Service Techniker Anweisung ST – 040 22. Februar 2006

Zusätzlicher Kühllüfter bei Modulinterface-Schrank mit Klimageräten.

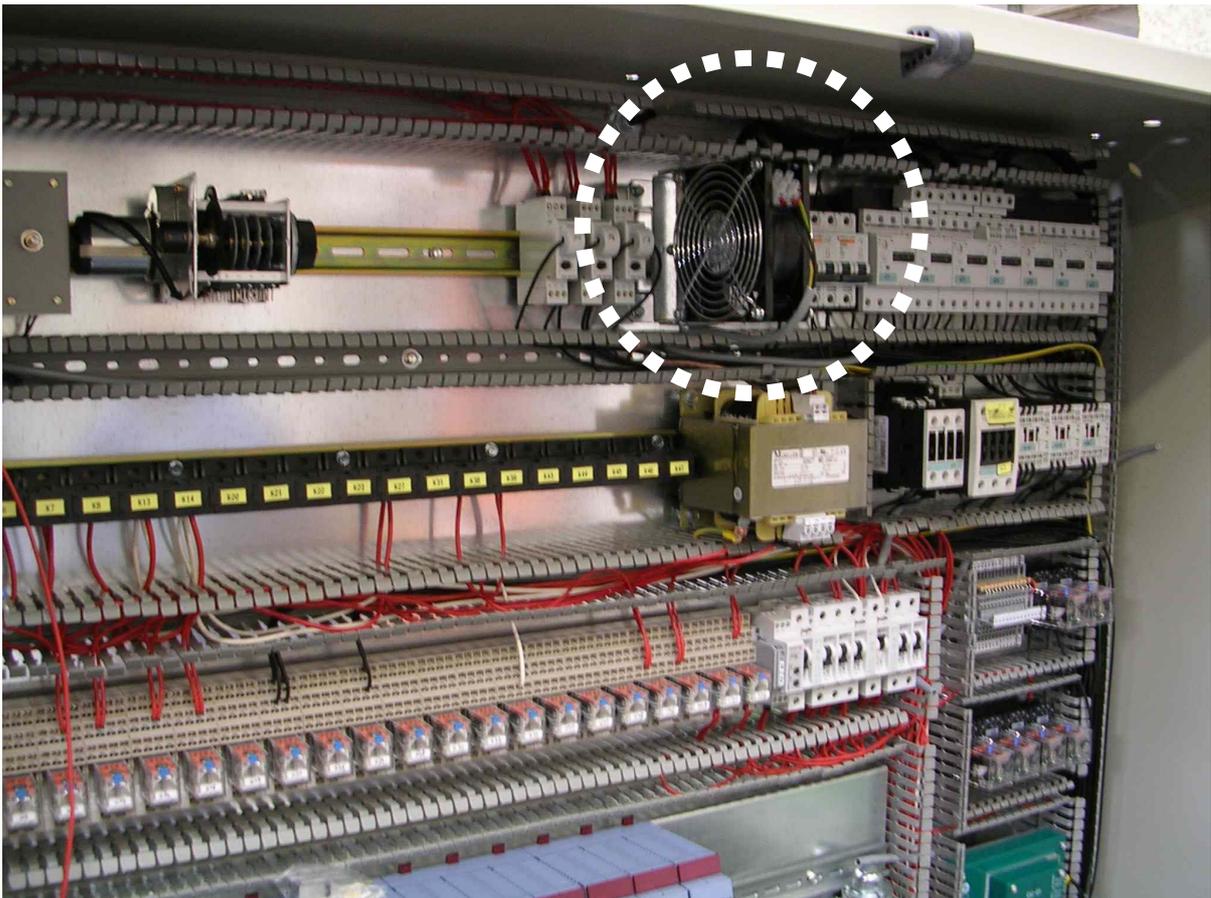
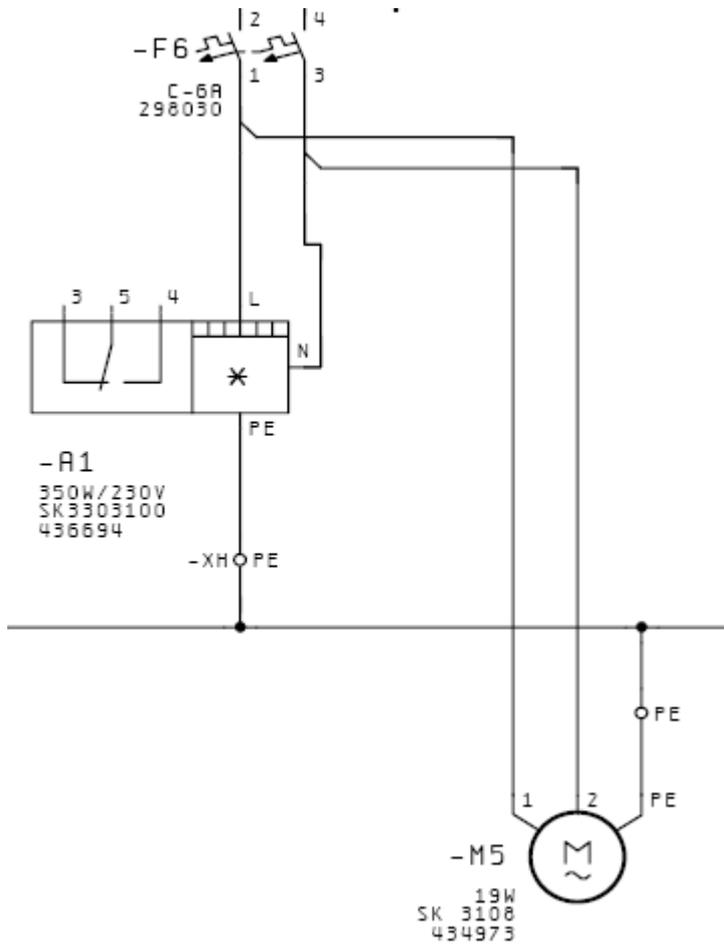
Bei Neuanlagen ist der Einsatz des zusätzlichen Lüfters bereits Serienstand.

Nachrüstung ist bei Temperaturproblemen möglich.

Zweck: Vermeidung von punktuellen Übertemperaturen durch Luftzirkulation.

T/N 434973
